府民公募型整備事業 (府民提案型 < 既要望 >)

<p>整理番号</p>	<p>1</p>	<p>写真</p>	
<p>交通安全施設</p>	<p>信号機 (新設・押ボタン式)</p>		
<p>所在地</p>	<p>与謝郡与謝野町字岩滝735番地先 板列 (いたなみ) 線かえでこども園 (建築中) 前</p>	 	
<p>現在の状況</p>	<ul style="list-style-type: none"> 交通規制 交差点図面に記入のとおり 付近の環境 周辺地域は、住宅街であり、南東には町立岩滝体育館、北西には板列児童公園がある。 		
<p>要望内容</p>	<p>提案場所は、町立かえでこども園を建築中で、横断歩道はあるが交通量が多く、岩滝幼稚園からの通園路で、園舎完成後も通園路となるため、押ボタン式信号機の設置を要望 (受付番号 41)</p>	<p>交差点図面</p>	
<p>位置図</p>	 		
<p>対応案</p>	<p>提案場所は、交通量から横断するタイミングはあり、見通しも良好であることから、信号機の必要性は低いと判断する。また、北西約110mの近接した位置に既設信号があるため、実施しない。</p>

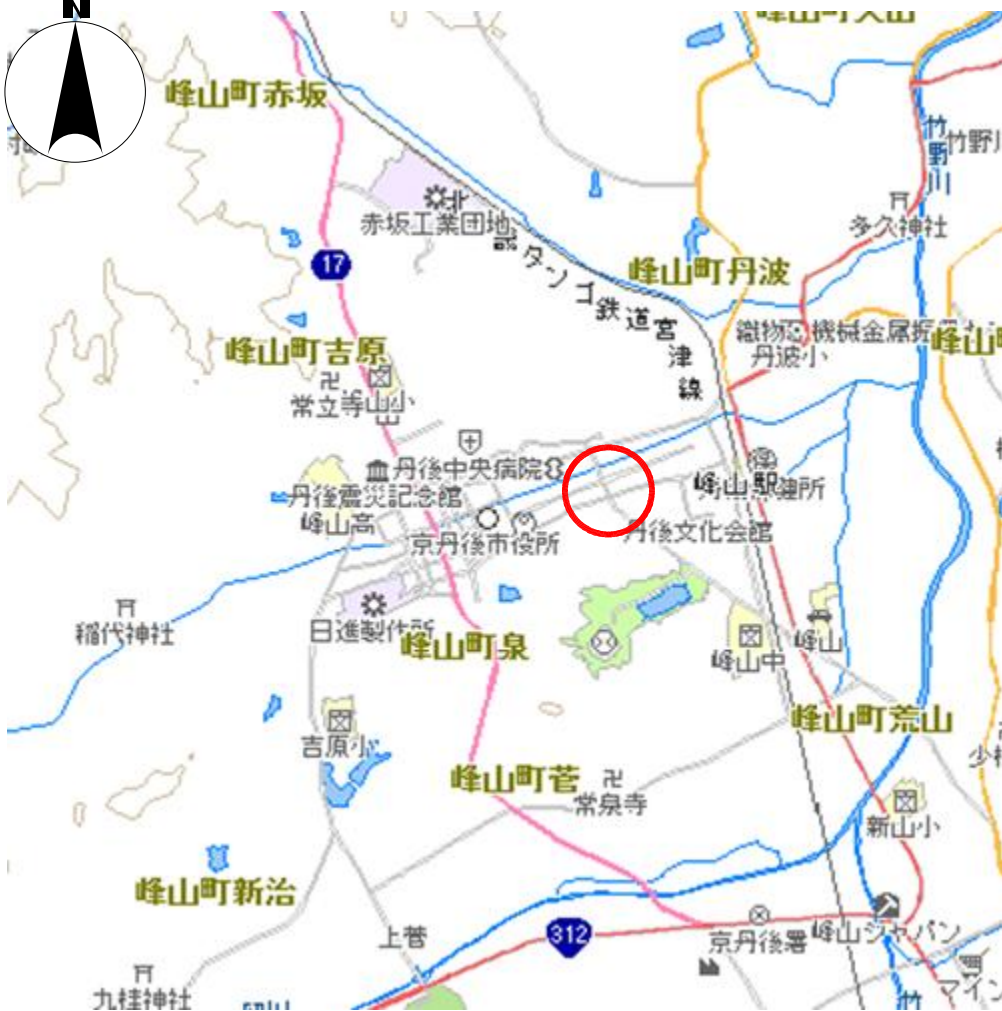
<p>整理番号</p>	<p>2</p>	<p>写真</p>	
<p>交通安全施設</p>	<p>信号機 (新設・押ボタン式)</p>		
<p>所在地</p>	<p>京丹後市丹後町大山681-1 先 国道482号峰山消防署竹野川遣所前交差点</p>	<div style="display: flex; justify-content: space-around;"> <div style="text-align: center;"> <p>①</p>  </div> <div style="text-align: center;"> <p>②</p>  </div> </div> <div style="text-align: center; margin-top: 20px;"> <p>③</p>  </div>	
<p>現在の状況</p>	<ul style="list-style-type: none"> 交通規制 交差点図面に記入のとおり 付近の環境 周辺地域は、工業団地であり、北方に間人トンネル (国道187号) がある。 		
<p>要望内容</p>	<p>提案交差点は、国道482号と大山工業団地からの市道が交差する場所で、見通しが悪く交通量が多い。速度を出す車両が多く、横断に危険を感じる。押ボタン式信号機の設置を要望。 (受付番号72)</p>		
<p>位置図</p>	<div style="text-align: center;">  </div> <div style="text-align: center; margin-top: 20px;"> <p>交差点図面</p>  </div>		
<p>対応案</p>	<p>提案交差点は、交通量から横断するタイミングはあり、見通しも概ね良好であることから、信号機の必要性は低いと判断するため、実施しない。</p>

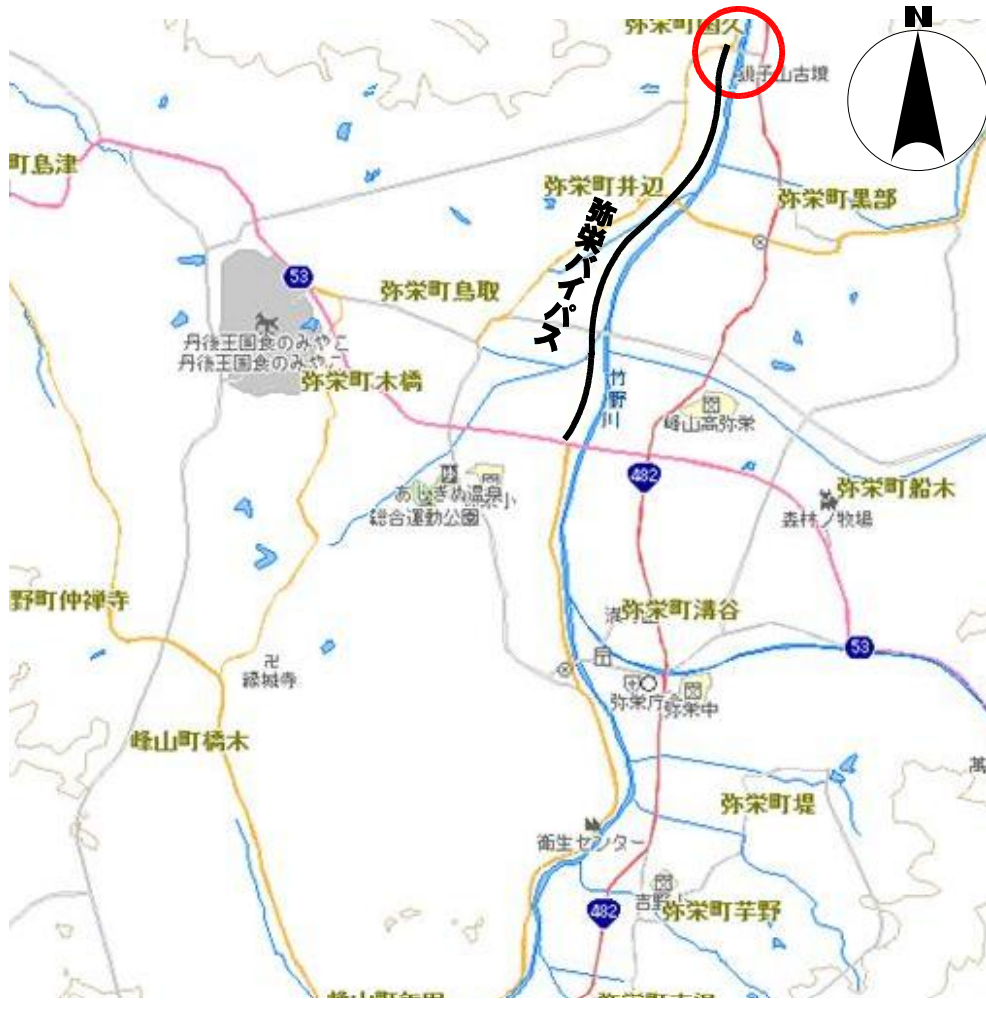
<p>整理番号</p>	<p>3</p>	<p>写真</p>	
<p>交通安全施設</p>	<p>信号機（新設・半感应式）</p>		
<p>所在地</p>	<p>宮津市字石浦216番地先 国道178号市道下石浦南線交差点</p>	<div style="display: flex; justify-content: space-around;"> <div style="text-align: center;"> <p>①</p>  </div> <div style="text-align: center;"> <p>②</p>  </div> </div>	
<p>現在の状況</p>	<ul style="list-style-type: none"> ・ 交通規制 交差点図面に記入のとおり ・ 付近の環境 周辺は、由良川河口付近の田園地帯で、北西に丹後由良駅、東方に丹後神崎駅がある。 	<div style="display: flex; justify-content: space-around;"> <div style="text-align: center;"> <p>③</p>  </div> <div style="text-align: center;"> <p>④</p>  </div> </div>	
<p>要望内容</p>	<p>要望交差点は国道に接しており、カーブミラーでは住民の高齢化により、高速で走行する車両を確認できない。感应式の信号機の設置要望（受付番号191）</p>	<p>交差点図面</p>	
<p>位置図</p>			
<p>対応案</p>	<p>提案交差点は、東西道路に車両が安全に離合することのできる幅員を有しておらず、信号機を設置することが困難であるため、実施しない。</p>

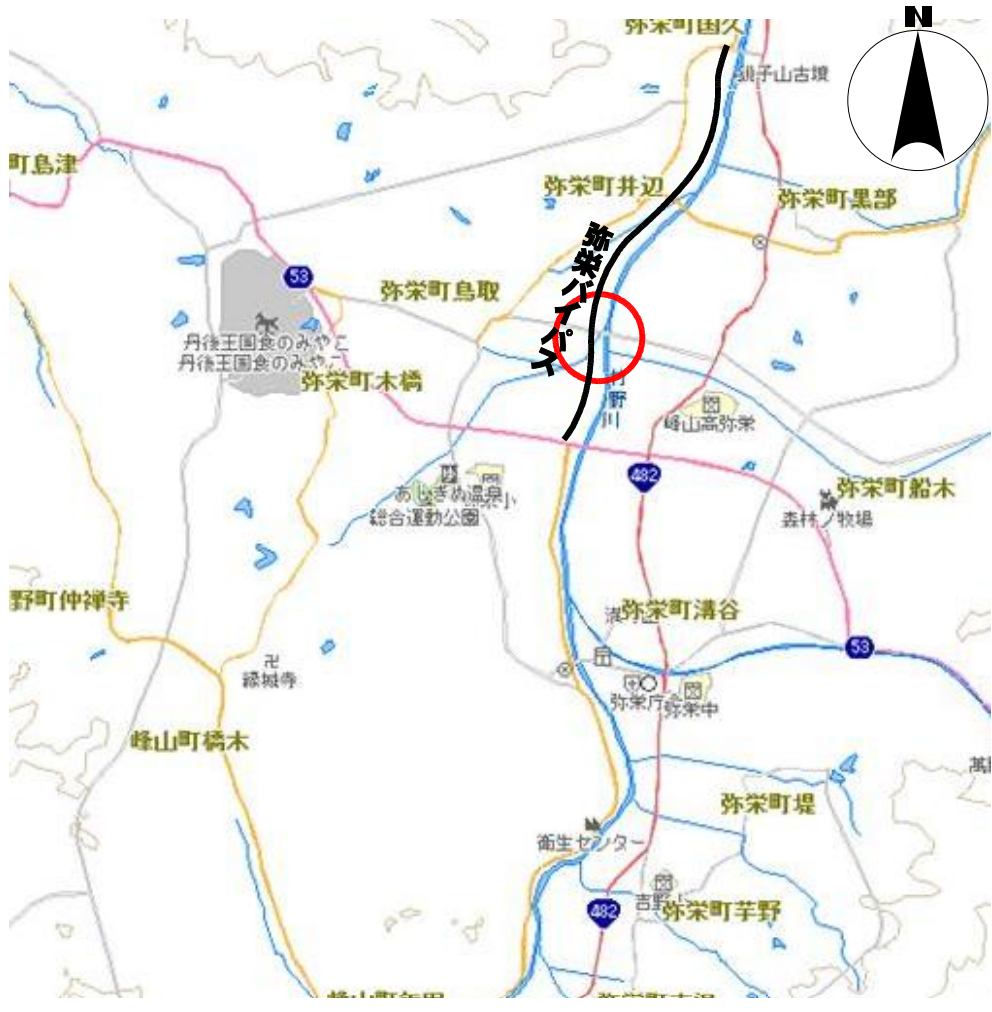
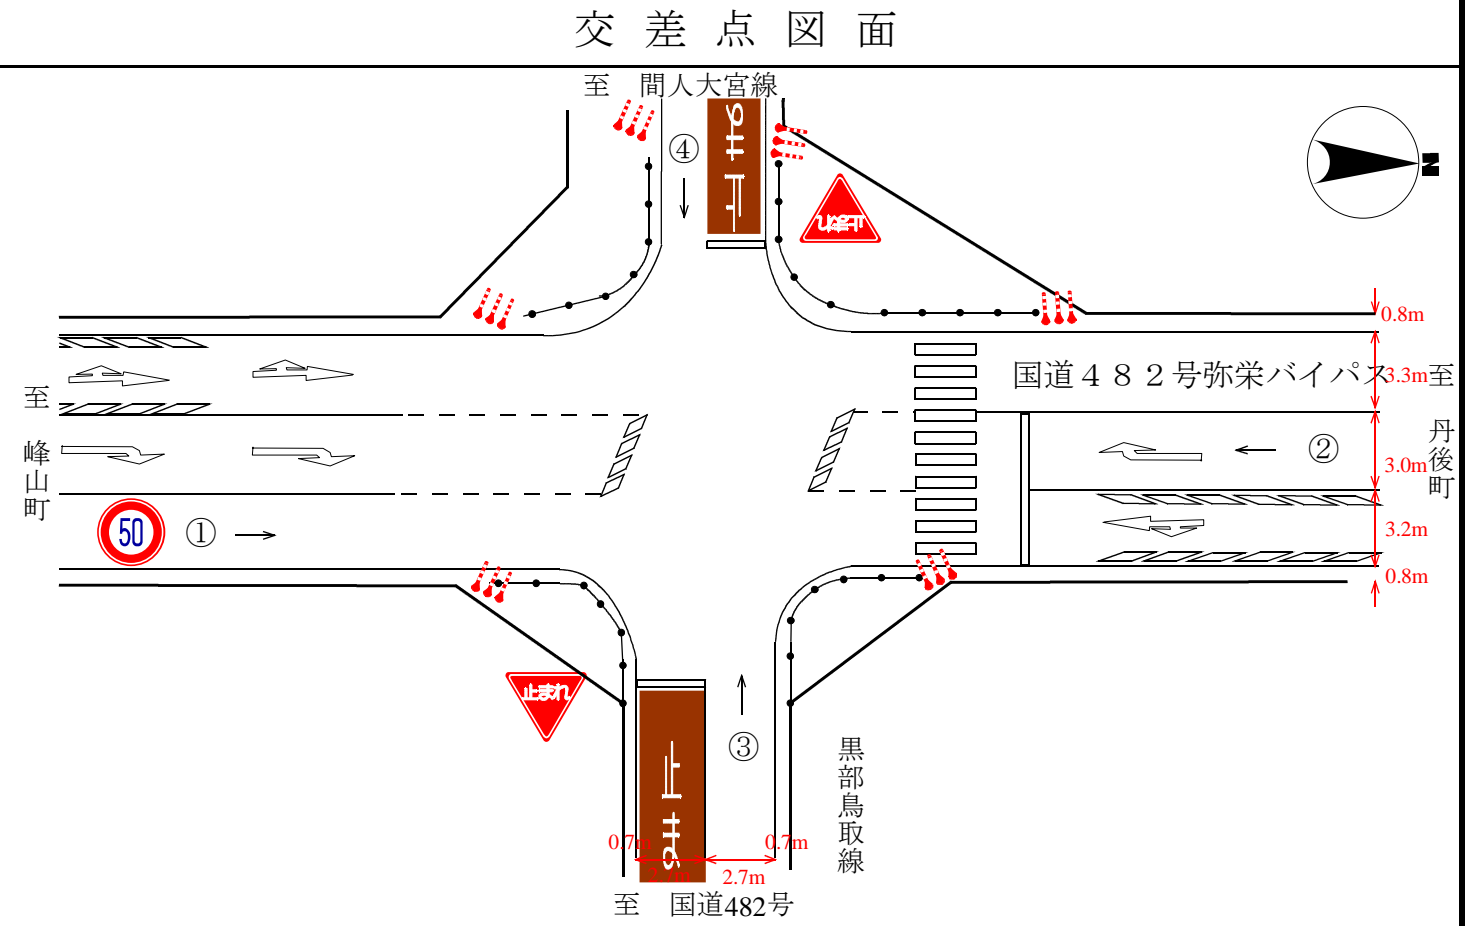
<p>整理番号</p>	<p>5</p>	<p>写真</p>	
<p>交通安全施設</p>	<p>信号機 (新設・押ボタン式)</p>	<p>①</p> 	<p>②</p> 
<p>所在地</p>	<p>京丹後市久美浜町二俣 (ふたまた) 929先 国道482号二俣BS前</p>	<p>③</p> 	
<p>現在の状況</p>	<ul style="list-style-type: none"> 交通規制 交差点図面に記入のとおり 付近の環境 周辺は、山間部に民家が点在する地域で、北側に国道312号がある。 		
<p>要望内容</p>	<p>提案場所は、小学生や高齢者がバス停を利用しており、通行車両の速度が速く、カーブで見通しも悪く、国道を横断することが危険である。押ボタン式信号機の設置を要望 (受付番号192)</p>		
<p>位置図</p>	 <p style="text-align: center;">交差点図面</p> 		
<p>対応案</p>	<p>提案交差点は、交通量から横断するタイミングはあり、信号機の必要性は低いと判断するため、実施しない。</p>

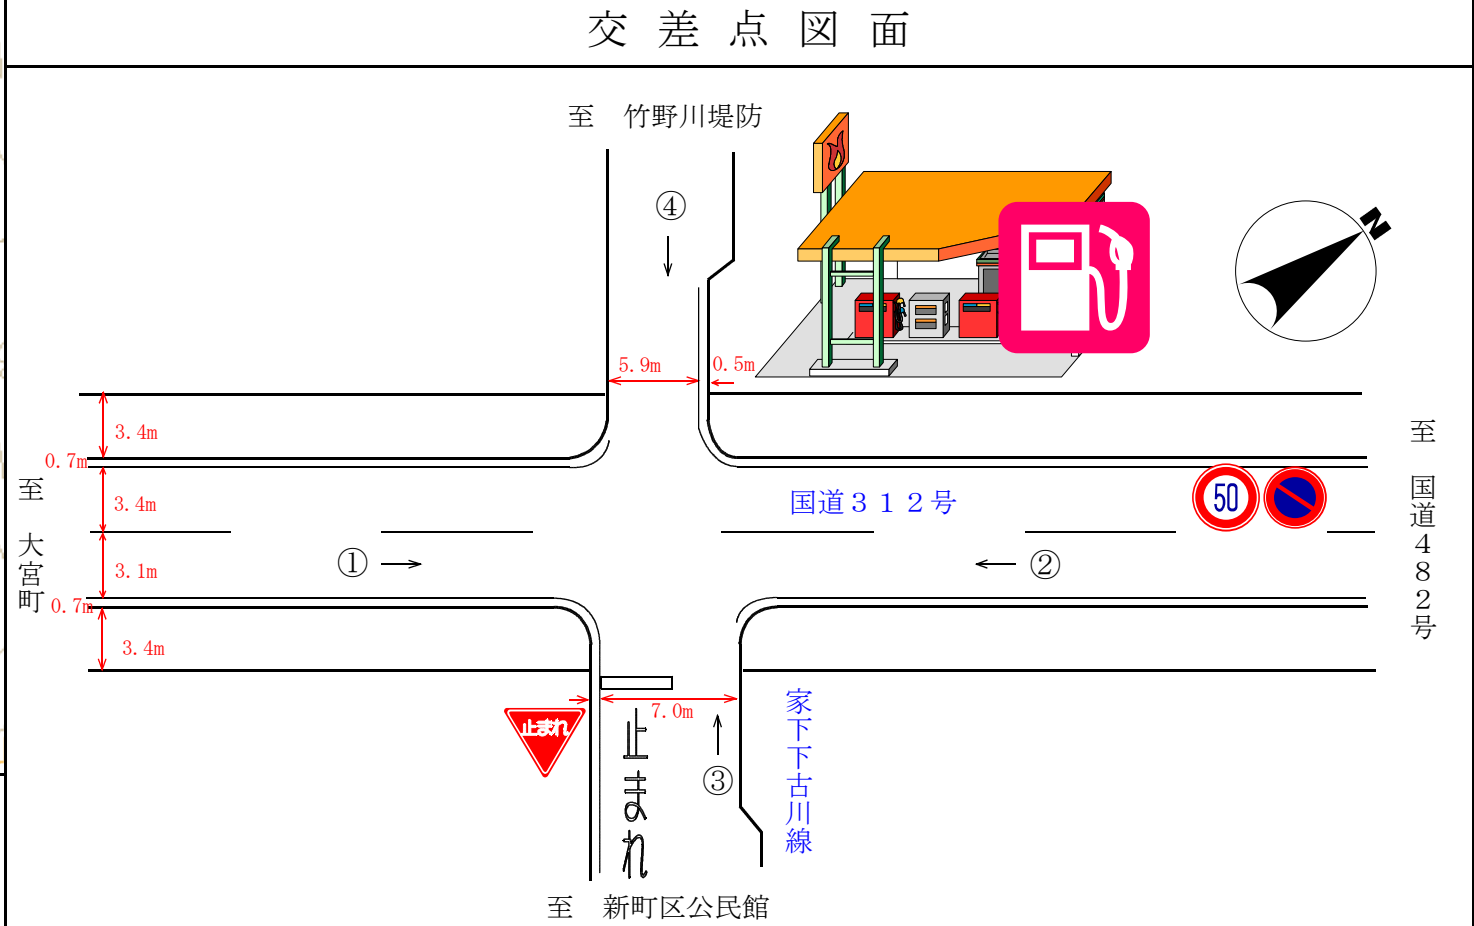
<p>整理番号</p>	<p>8</p>	<p>写真</p>	
<p>交通安全施設</p>	<p>信号機 (新設・半感应式)</p>	<p>①</p> 	<p>②</p> 
<p>所在地</p>	<p>京丹後市弥栄町鳥取地内 国道482号弥栄BP鳥取交差点</p>	<p>③</p> 	<p>④</p> 
<p>現在の状況</p>	<ul style="list-style-type: none"> 交通規制 交差点図面に記入のとおり 付近の環境 交差点周辺は、旧来の住宅地と農耕地が混在する地域であり、西には道の駅「丹後あじわいの郷」がある。 		
<p>要望内容</p>	<p>国道482号バイパスが開通してから時間が経過し、交通量の増加が進んでいる。交差点の左右の見通しが悪いため大変危険である。信号機の設置要望 (受付番号217)</p>		
<p>位置図</p>			
<p>対応案</p>	<p>提案交差点は、付近に集落等がなく、国道に交差する道路の交通量から、信号機設置の必要性・緊急性は低いと判断するため、実施しない。</p>
